ACTA MESA DE TRABAJO No. 12 – Componente de Hidráulica

1. Reunión de seguimiento sobre el ajuste y complementación del componente de hidráulica al proyecto “ESTUDIO PLAN MAESTRO DEL ACUEDUCTO MUNICIPIO DE TIBASOSA” donde se presenta la revisión por parte del MVCT sobre las ultimas subsanaciones presentadas al proyecto por el Formulator y se indican que observaciones continúan en pie.

REVISIÓN AJUSTE 1 DE HIDRÁULICA

PROYECTO: ESTUDIO PLAN MAESTRO DEL ACUEDUCTO MUNICIPIO DE TIBASOSA

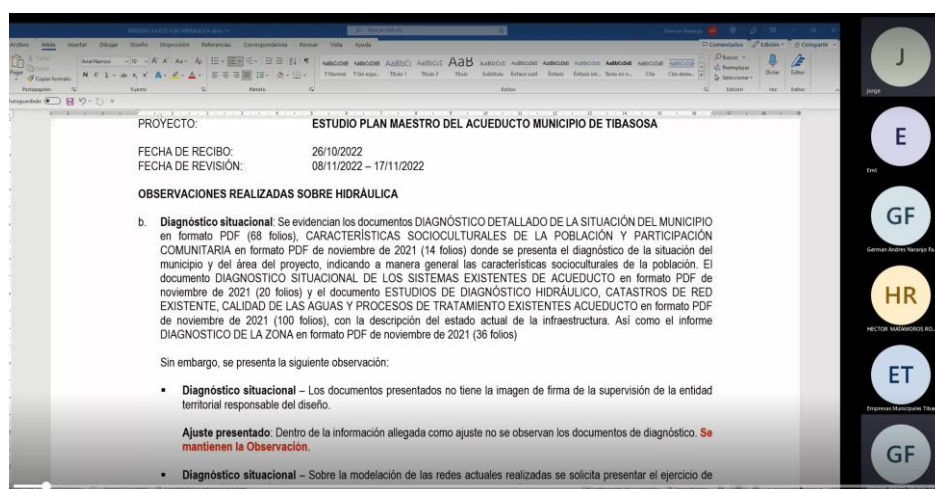
Se procede a revisar una a una las observaciones presentadas sobre este componente deteniéndose en aquellas que persisten luego de las subsanaciones, se anexa a esta acta el documento de avance donde se registran estos puntos.
